ÚZEMNÍ PLÁN MĚSTA BRNA

Textová část odůvodnění Příloha č. 5
kapitola 19

VYHODNOCENÍ PŘIPOMÍNEK

**d) Opakované veřejné projednání upraveného Návrhu z roku 2021
(prosinec)**

Příloha 3

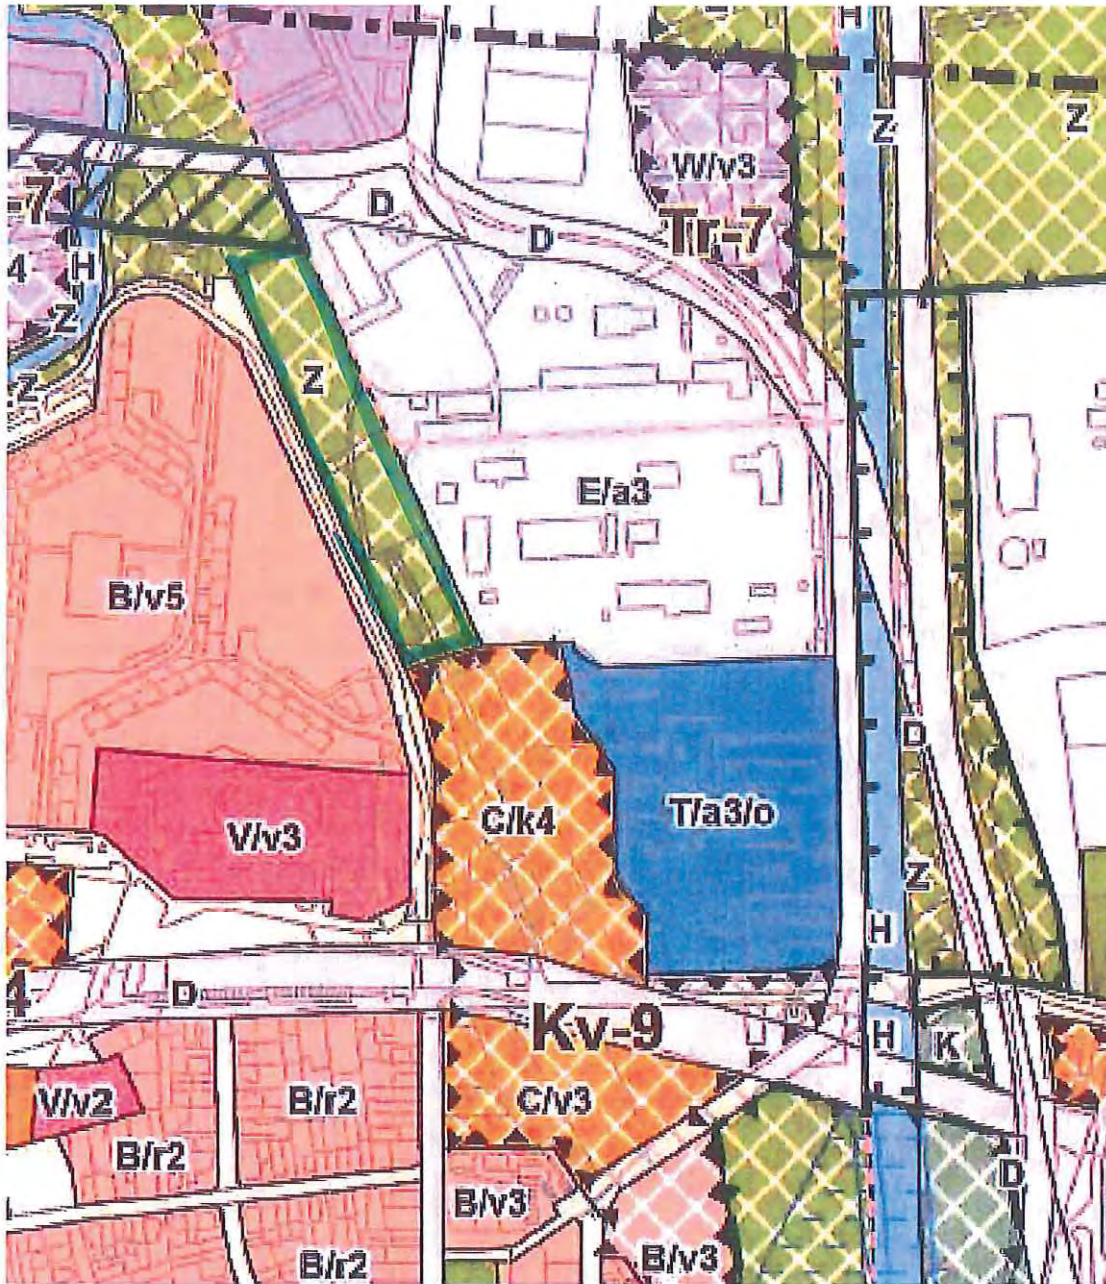
KV-9 – zeleň navazující na KV-9 požadujeme změnu na plochu veřejných prostranství.

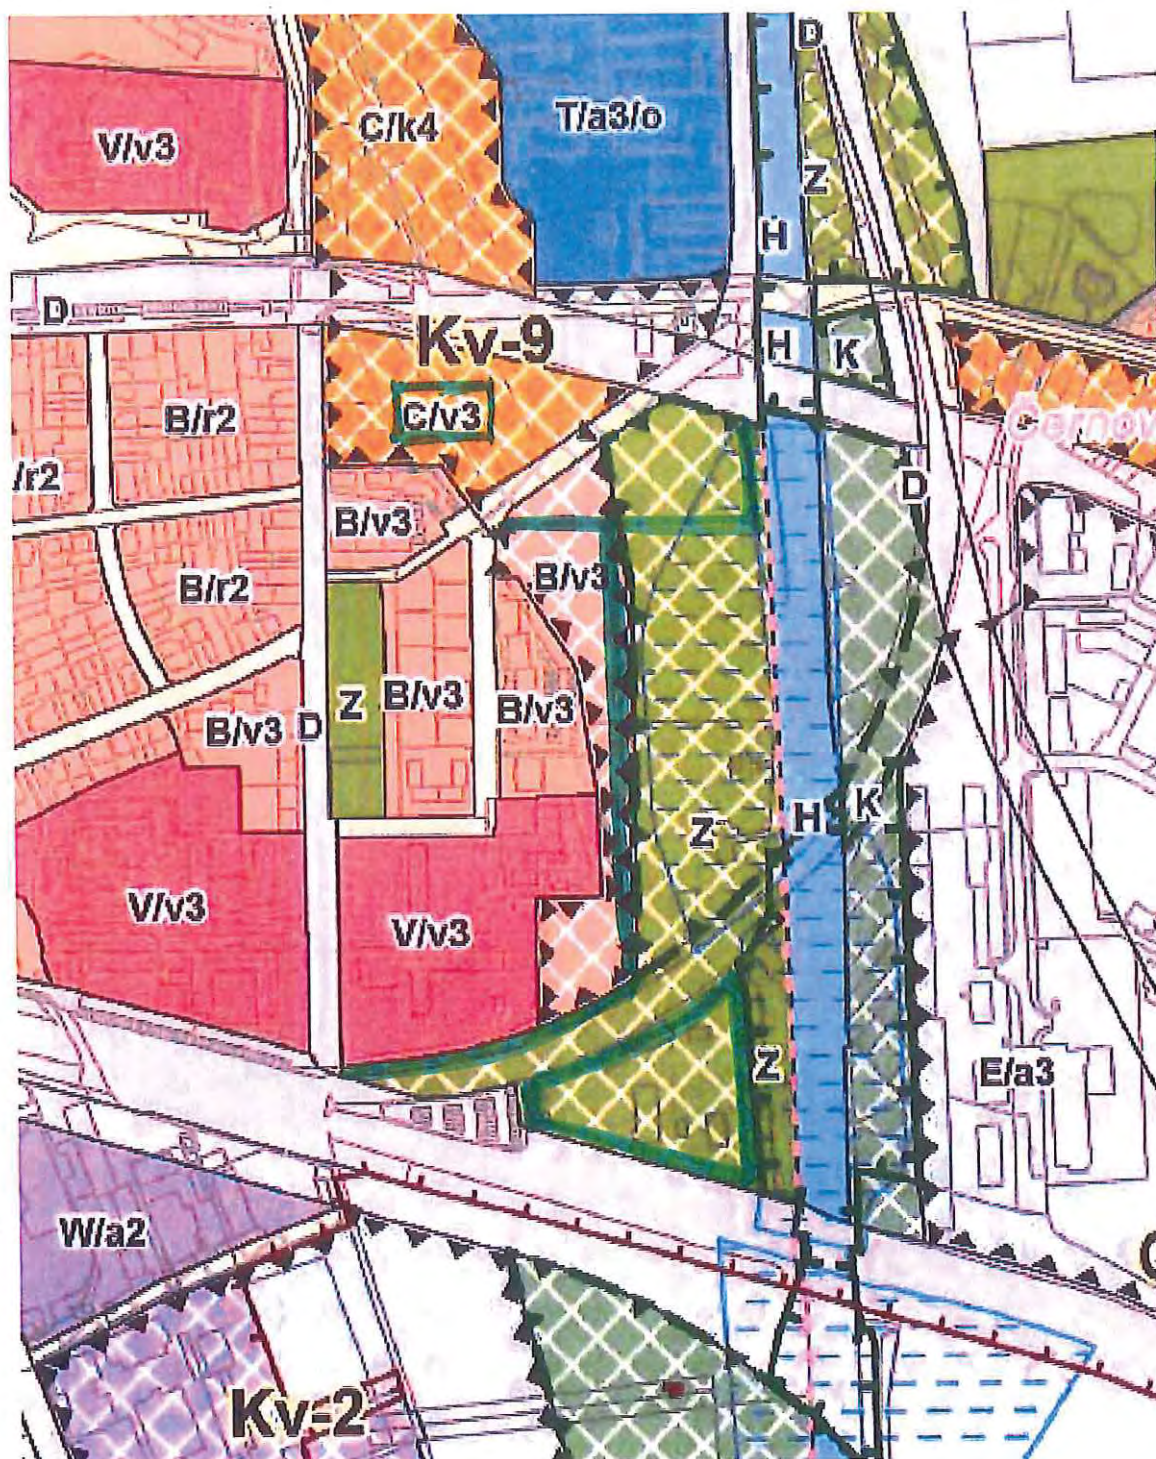
Křižovatka před mostem Černovická Svitava – požadujeme obsloužit plochy B/v3 novou trasou komunikací od křižovatky před mostem s propojením ulicí Lomenou, plochy komunikace zařadit do ploch veřejného prostranství a plochu C/v3 rozšířit ke komunikaci.

U Svitavy a železniční trati – požadujeme změnu ze zeleně na plochy lehký průmysl E/a2

Příloha 5

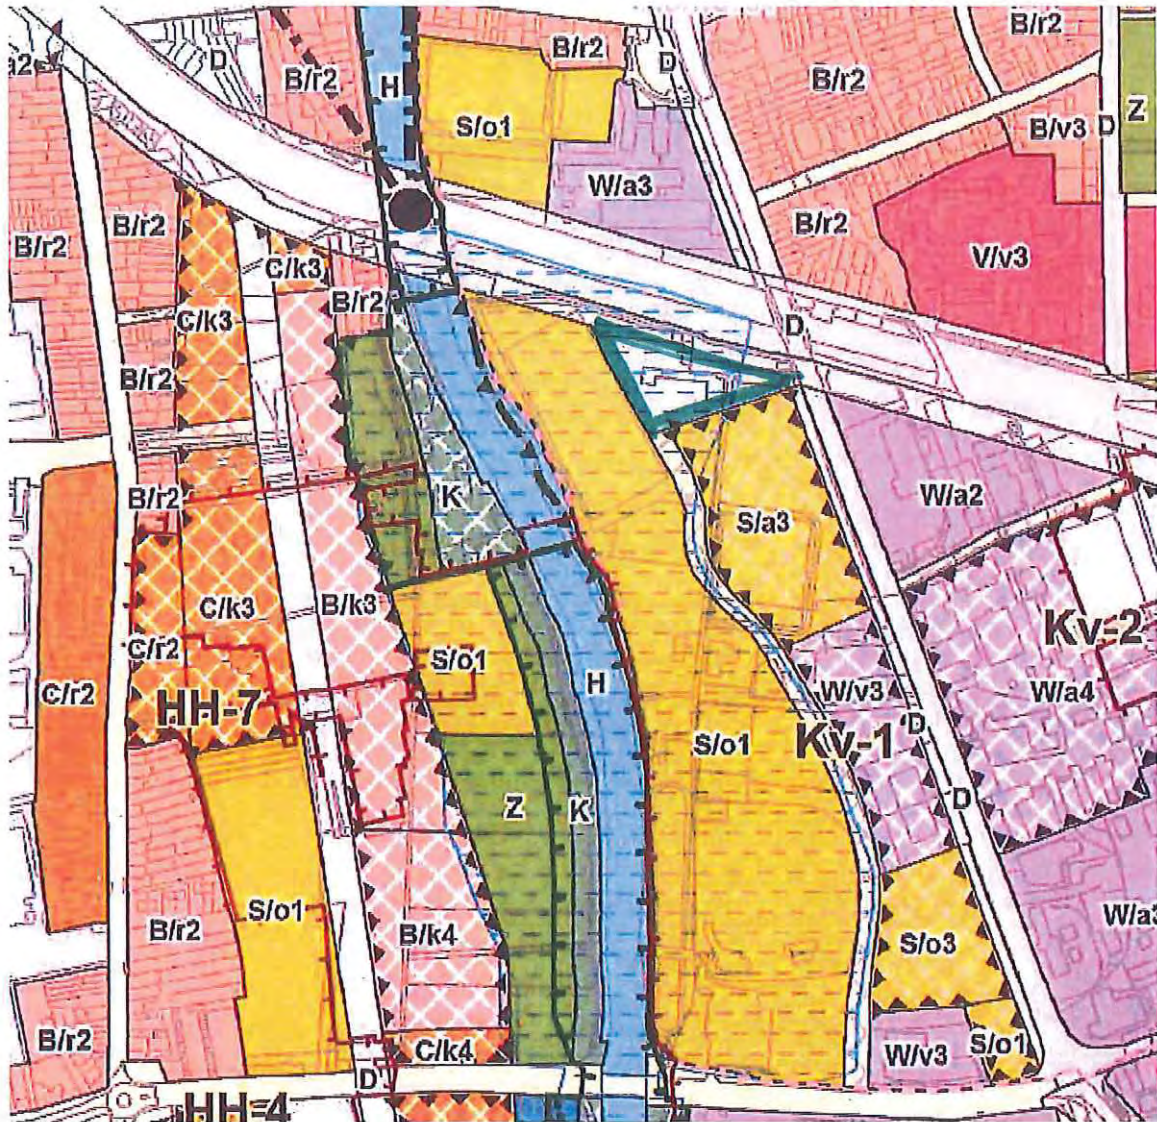
VMO – zrušit plochu pro dopravu při ulici Hněvkovského, ponechat křížení + sjezdy VMO pouze v Černovicích (velká křižovatka) a s komunikací HH5.

Příloha 6

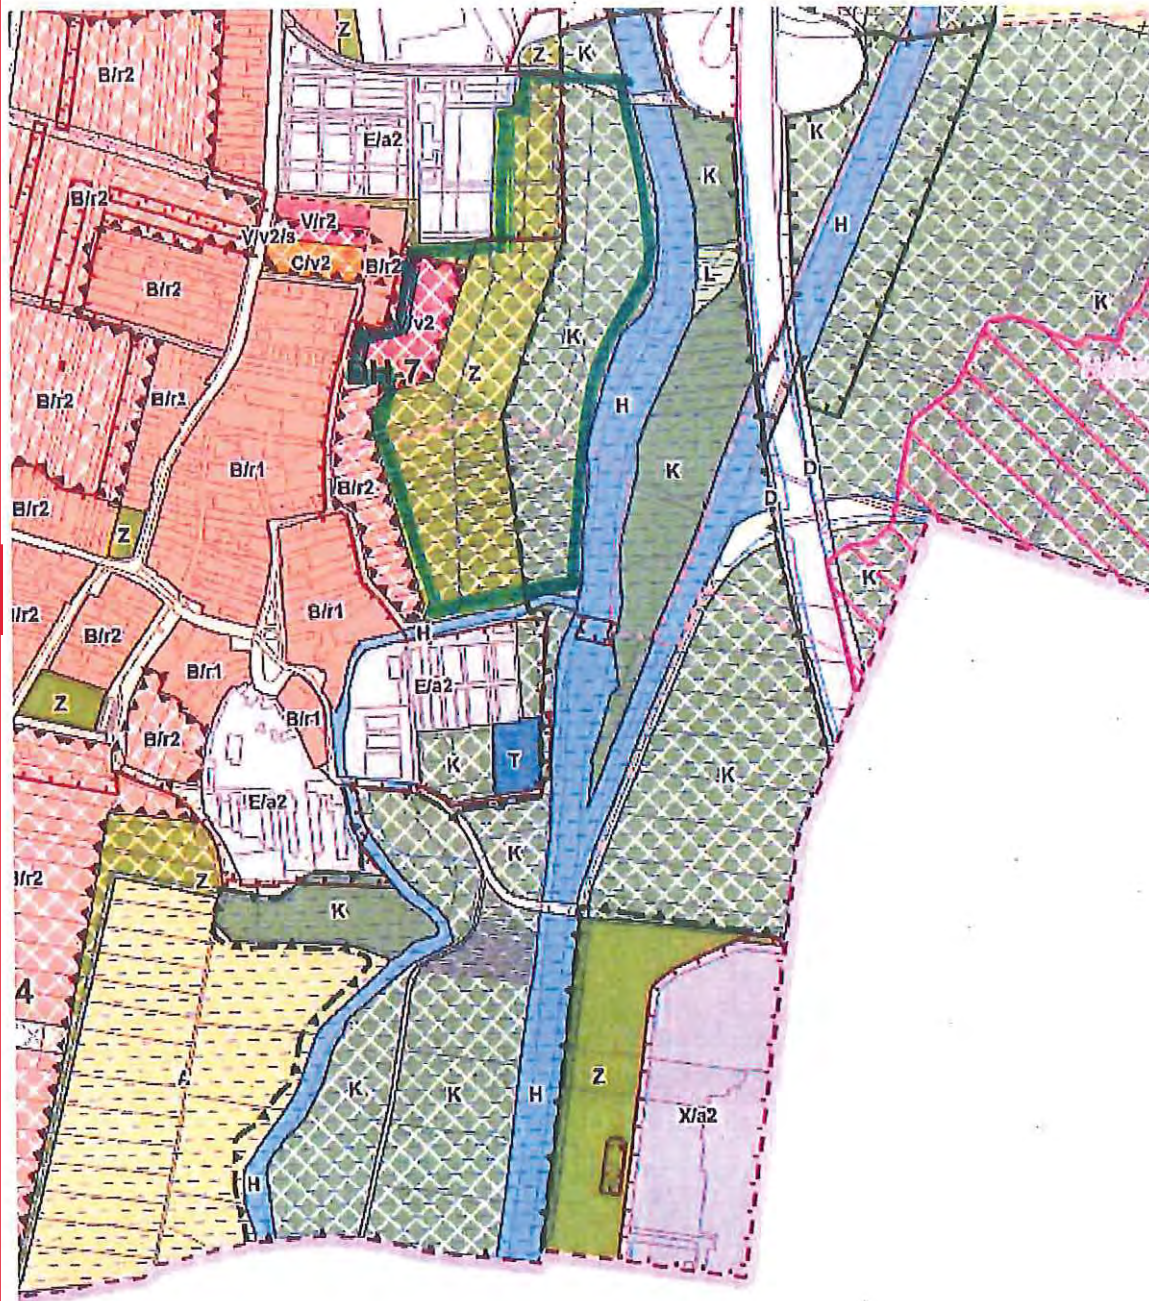
Změnit způsob využití vymezené plochy v rozsahu Přírodně rekreačního areálu MČ Brno-jih na plochy rekreace R.

Příloha 7

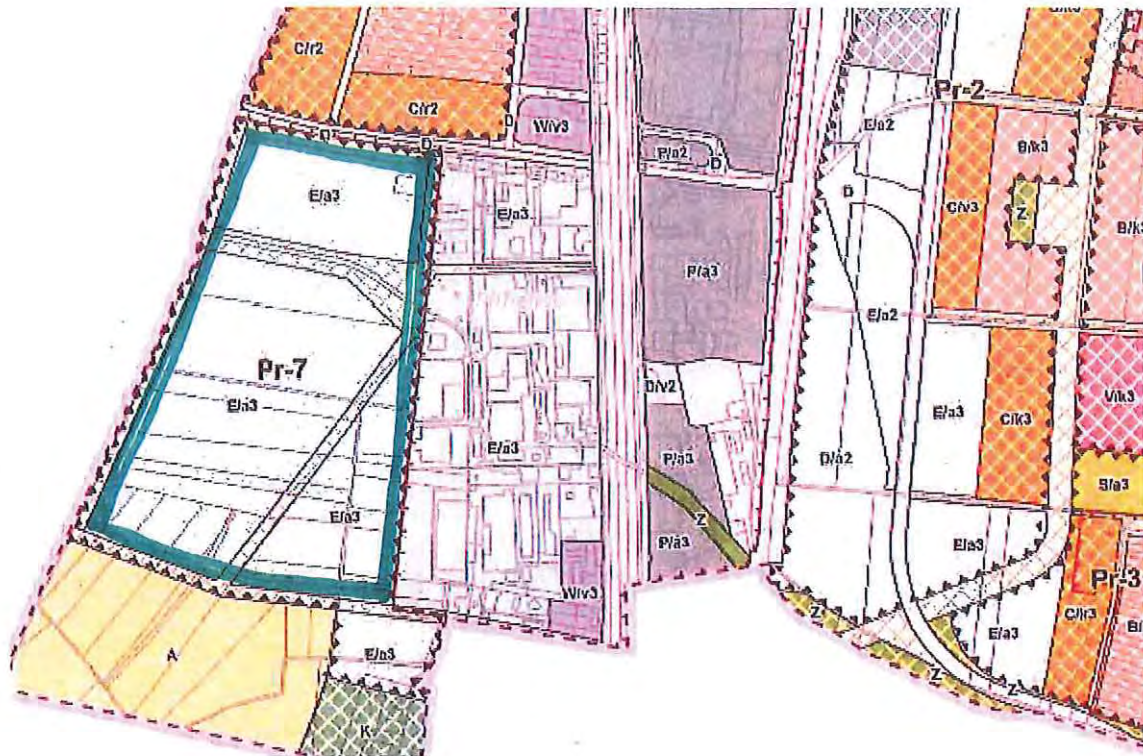
Pr-7: - doplnit vodní plochu Moravanského potoka,

- rozšířit plochy veřejného prostranství při východní hranici návrhové plochy **Pr-7** na hranici ploch stabilizovaných (za stávajícími průmyslovými areály),

- plochy **E/a3** změnit na bydlení **C/v3**.

Příloha 8

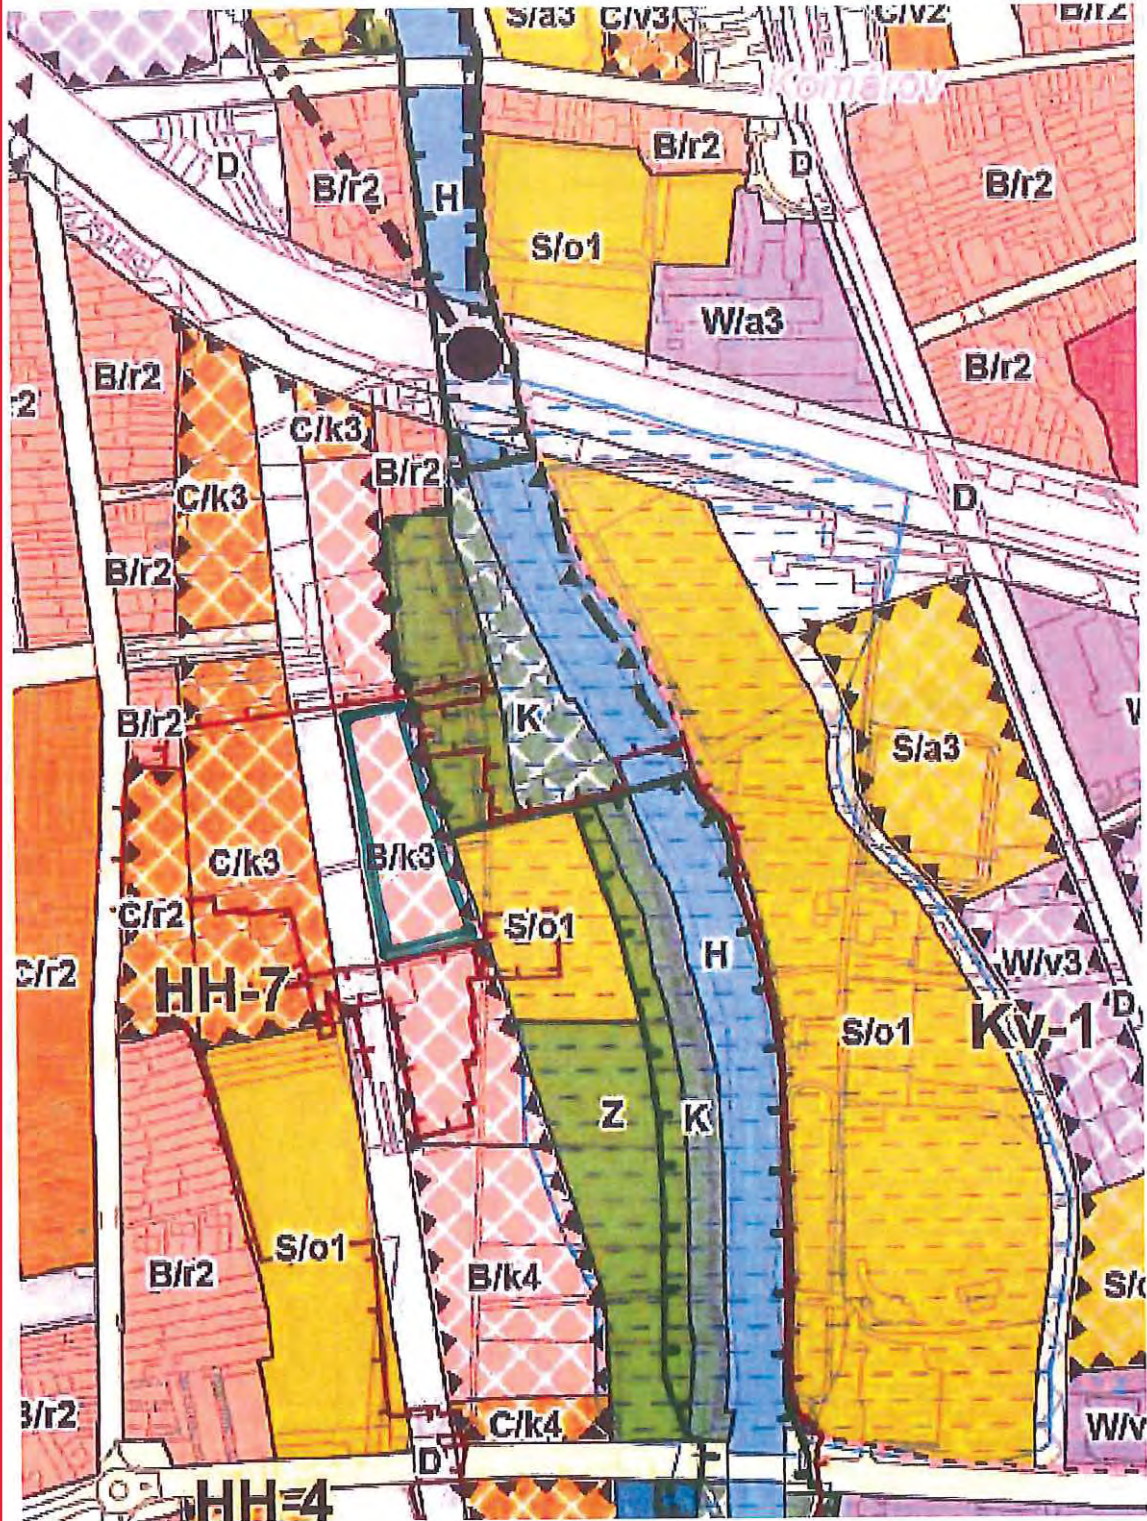
Zpracovat biotop (Horní Heršpice, oblast pozemků parc. č. 734/24 a 730/6) dle stávajícího areálu rozšířit zeleň. Změnit část plochy pro bydlení B na zeleň

Příloha 9

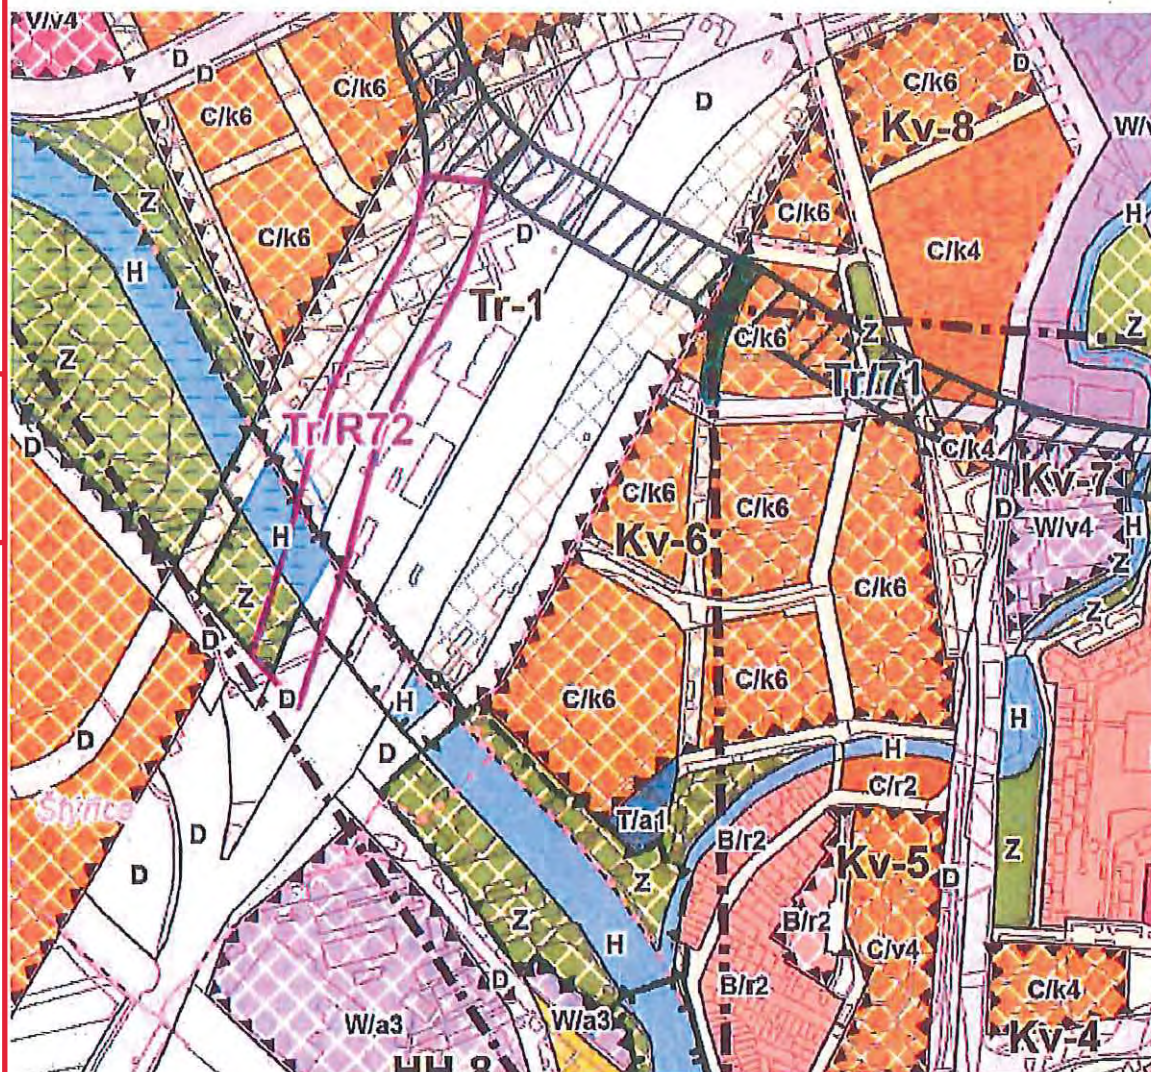
KV-6 – zachování účelové komunikace (ulice Hradlová).
